167-я сессия

Предложение по поправкам серии 02 к Правилам № 127 (безопасность пешеходов)

Представлено Рабочей группой по пассивной безопасности*

Рис. 5А

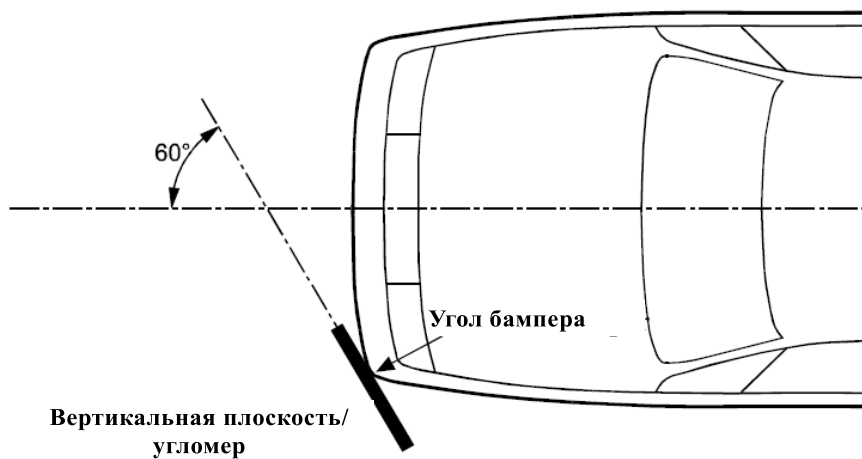
Прежний пункт 2.16 (включая рис. 5) пронумеровать как пункт 2.17 и изменить следующим образом:

«2.17 "угол бампера" означает положение в поперечной плоскости точки соприкосновения транспортного средства с угломером в соответствии с определением на рис. 5B.

Для определения угла бампера передняя сторона угломера перемещается параллельно вертикальной плоскости, образующей угол 60° с вертикальной продольной средней плоскостью транспортного средства (см. рис. 5A и 5C), таким образом, чтобы центральная точка угломера располагалась на высоте:

- a) равной или выше точки на вертикальной линии, пересекающей нижнюю контрольную линию бампера, в точке измерения в поперечном направлении или на 75 мм выше исходного уровня грунта, в зависимости от того, какая величина больше,
- b) равной или ниже точки на вертикальной линии, пересекающей верхнюю контрольную линию бампера, в точке измерения в поперечном направлении или на 1 003 мм выше исходного уровня грунта, в зависимости от того, какая величина меньше.

Для определения угла бампера угломер перемещается вдоль своей центральной оси до соприкосновения с внешним контуром/передней облицовкой транспортного средства. Горизонтальная осевая линия угломера должна оставаться параллельной плоскости грунта.

Углы бампера с обеих сторон определяются впоследствии в качестве крайних точек соприкосновения угломера с внешним контуром/передней облицовкой транспортного средства, установленных в соответствии с данной процедурой. Любые точки соприкосновения с верх-

ним или нижним краем угломера в расчет не принимают. Внешние устройства непрямого обзора и шины в расчет не принимают.

Рис. 5В

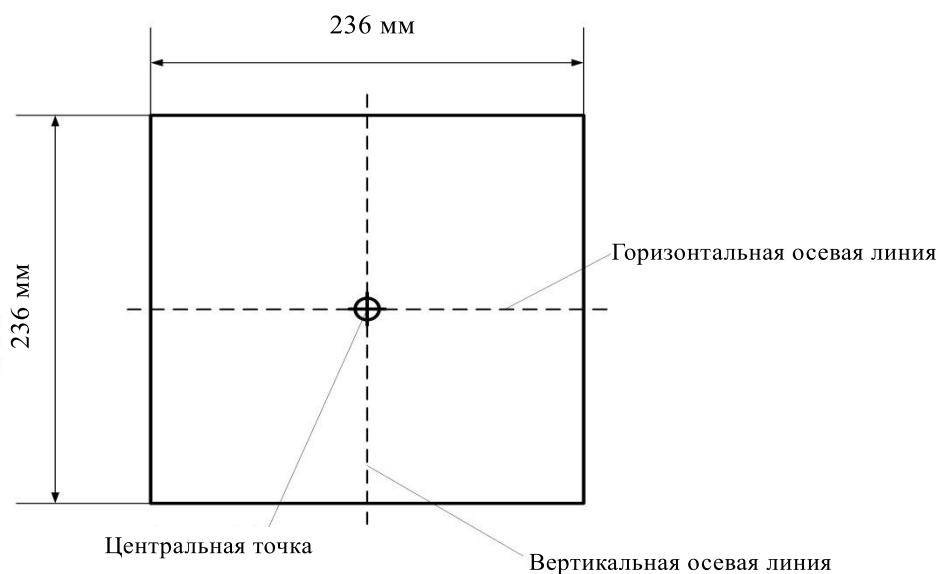
Угломер

Передняя поверхность угломера должна быть плоской.

Центральной точкой является точка пересечения вертикальной и горизонтальной осевых линий на передней поверхности.

Рис. 5D
Определение зоны испытания бампера (следует иметь в виду, что угломер необходимо перемещать в вертикальном и горизонтальном направлениях таким образом, чтобы он коснулся внешнего контура/передней облицовки транспортного средства)

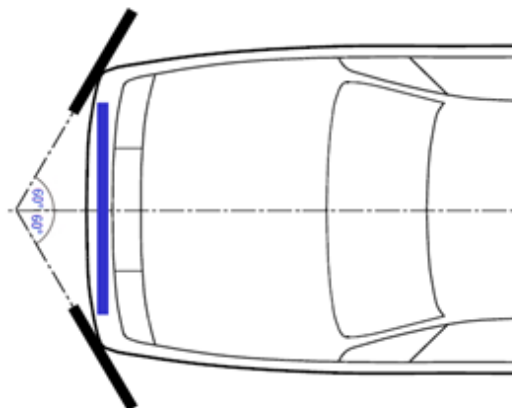
Прежний пункт 2.13 пронумеровать как пункт 2.14 и изменить следующим образом:

«2.14 "зона испытания бампера" означает либо переднюю облицовку транспортного средства между левым и правым углами бампера в соответствии с определением, содержащимся в пункте 2.17, минус зоны, покрытые расстоянием длиной 42 мм внутрь от каждого угла бампера и измеренные горизонтально и перпендикулярно продольной средней плоскости транспортного средства, либо между самыми дальними выступающими концами бамперной балки в соответствии с определением, содержащимся в пункте 2.12 (см. рис. 5D), минус зоны, покрытые расстоянием 42 мм внутрь от каждого конца бамперной балки и измеренные горизонтально и перпендикулярно продольной средней плоскости транспортного средства, в зависимости от того, какая зона шире».

Схема знаков официального утверждения

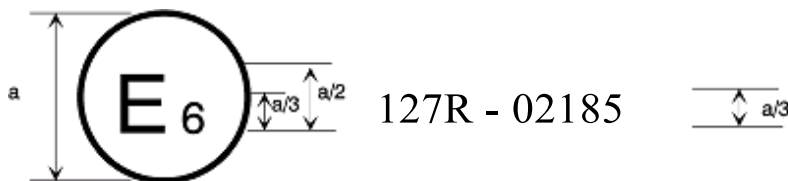
Приложение 2 изменить следующим образом:

$a = 8$ мм мин.

Приведенный выше знак официального утверждения, проставленный на транспортном средстве, указывает, что данный тип транспортного средства был официально утвержден – в отношении его характеристик, влияющих на безопасность пешеходов, – в Бельгии (Е6) на основании Правил № 127... с внесенными в них поправками серии 02».
